**Impianto agro-fotovoltaico da 64.470 kWp
(50.000 kW in immissione) ed opere connesse**

Comuni di Grazzanise e Falciano del Massico (CE)

Risposta alla richiesta di integrazioni formulate dal MiC
con nota |MIC_SS-PNRR| 16/01/2023 |0000519-P |
[34.43.01/8.13.1/2021] e da Terna con nota prot. N.
92306 del 20/10/2022

Progetto n. 23530I
Revisione: 0
Data: Settembre 2023
Nome File: 23530I_ Documento di risposta

Figura 1-Tipico struttura di sostegno (estratto dalla Tav. 14a "Tipico strutture sostegno struttura 30x2 Rev0")

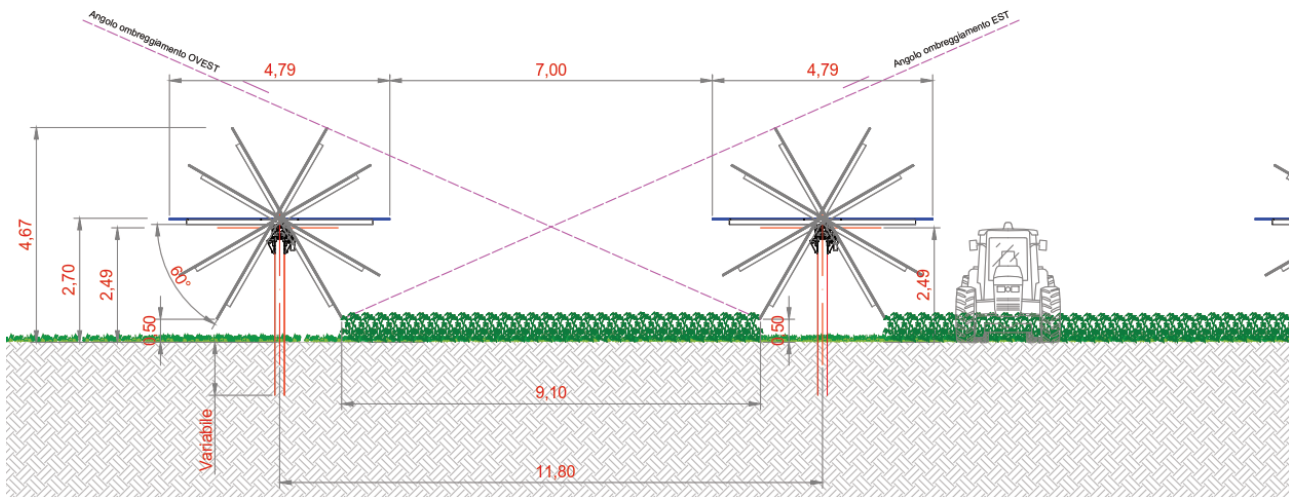
Relazione e grafici di calcolo relativi all'individuazione dell'ambito distanziale di cui al punto precedente (sempre, ovviamente, riferito all'impianto agro-fotovoltaico, in esame)

L'ampiezza dell'ambito distanziale è stata calcolata coerentemente a quanto previsto dall'ultimo capoverso al punto 14.9 lett. c) di cui al DM 10/09/2010 considerando 50 volte l'altezza massima, da terra, dell'impianto agro-fotovoltaico.

L'altezza massima delle strutture di progetto è pari a 4,67 m, così come riportato nella Tav. 14a "Tipico strutture sostegno struttura 30x2 Rev0" del progetto allegato al SIA e rappresentato nella figura seguente. L'ambito distanziale calcolato è pari quindi a:

$$\text{Ampiezza ambito distanziale} = 4,67 \text{ m} \times 50 = \mathbf{233,5 \text{ m}}$$
